19/2024/PN

Dotyczy przetargu nieograniczonego pn.: „Budowa Ośrodka Diagnostyki Narządowej Wojewódzkiego Szpitala Dziecięcego im. J. Brudzińskiego w Bydgoszczy”

Wyjaśnienia treści Specyfikacji Warunków Zamówienia (9)

Zamawiający udostępnia rzut budynku istniejącego w zakresie gazów medycznych.

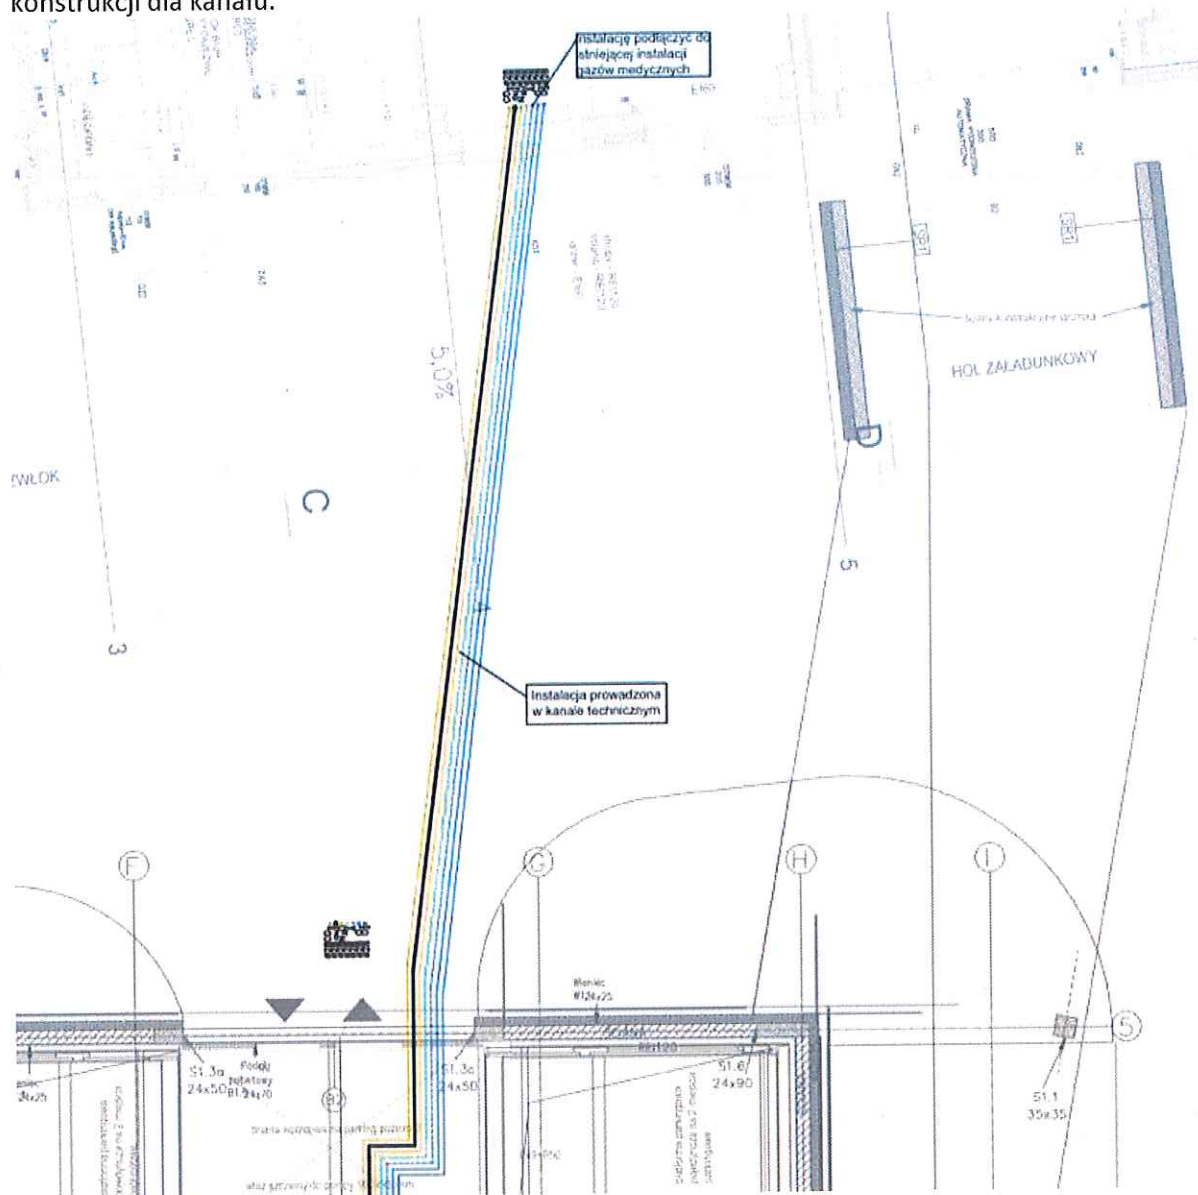
403. Prosimy o przekazanie rysunków/schematów sprężarkowni dla sprężonego powietrza. Brak w dokumentacji.
